TAP AG **Progetto Trans Adriatic Pipeline**

Risposte alle osservazioni ISPRA e ARPA Puglia di cui alla nota tecnica prot. ISPRA n. 2021/22981 del 05/05/2021 relativa alla verifica degli esiti del monitoraggio ambientale di cui alla prescrizione A.31 del D.M. 223/2014 come modificato dal D.M. 72/2015

IAL00-C37021-601-Y-TVN-0009

Figura 1 - Estratto planimetria punti di monitoraggio onshore

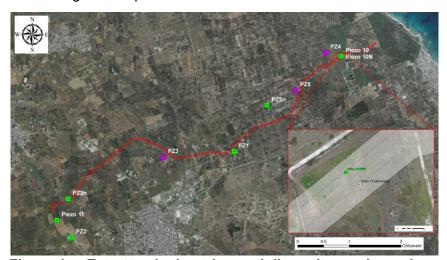
Riferimento Allegato/Componente	2.2.1.2 Acque sotterranee
Pagina	3
Osservazione	nella Tavola 1 – Ubicazione punti di indagine acque sotterranee – in Allegato A, in cui si osserva che i punti identificativi del Piezo 10 (dismesso) e del Piezo10N risultano coincidenti (vedi successiva Figura 1). Si chiede alla Società di ripresentare la Tavola 1, identificando il Piezo 10 e il Piezo 10N con due punti distinti e separati.

In merito all'osservazione si evidenzia che la distanza sul terreno tra Piezo 10 e Piezo 10N è circa 17 metri. Considerando che alla scala della planimetria il lato del quadrato segnaposto corrisponde a circa 100 metri; la differenza tra i due punti, pari a circa 1/6 del lato dei quadrati segnaposto risulta evidentemente non significativa alla scala di rappresentazione della Tavola 1 (scala 1:5.000). Per una migliore resa visiva, nel software utilizzato per realizzare la planimetria la tolleranza per la distanza minima tra due oggetti è stata impostata in modo da rendere visibile soltanto uno dei due segnaposti ma viene mantenutala la dicitura di entrambi. Si riporta di seguito un estratto della Tavola 1 rielaborata con l'ingrandimento dell'area al fine di rendere apprezzabile la distanza tra i due piezometri e fornita in Allegato 1 a questo documento.

Figura 1 Concentrazioni di PM2.5 dal 01/05/2020 al 30/04/2021

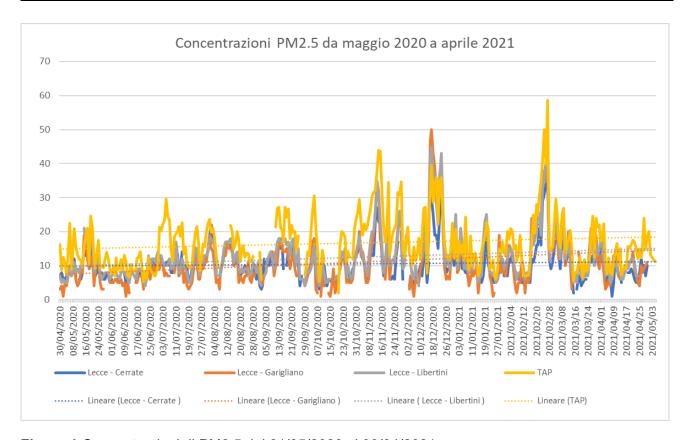
Riferimento Allegato/Componente	2.2.1.5 Atmosfera
Pagina	10-11
Osservazione	Relativamente al PM2.5 si segnala che, da un'elaborazione dei dati statistici presentati (cfr grafico 1: 90° percentile, valori di minimo e massimo, media mensile,), si può rilevare un andamento incrementale del parametro in questione. Si pone all'attenzione del Proponente tale aspetto ai fini di una verifica dell'adeguatezza delle misure di mitigazione adottate (per intensificarle, ove necessario).

Tuttavia, da una prima analisi sia dei dati relativi all'ultimo anno di monitoraggio (maggio 2019 - aprile 2021), si evince che l'andamento delle concentrazioni di PM2.5 rilevate da TAP alla stazione AQ8n sia in linea con quelli delle altre centraline ARPA limitrofe (Figura 1). Considerando invece i dati dal trimestre in argomento (partendo quindi da settembre 2020) si osserva addirittura un andamento decrescente delle concentrazioni rilevate (Figura 2).
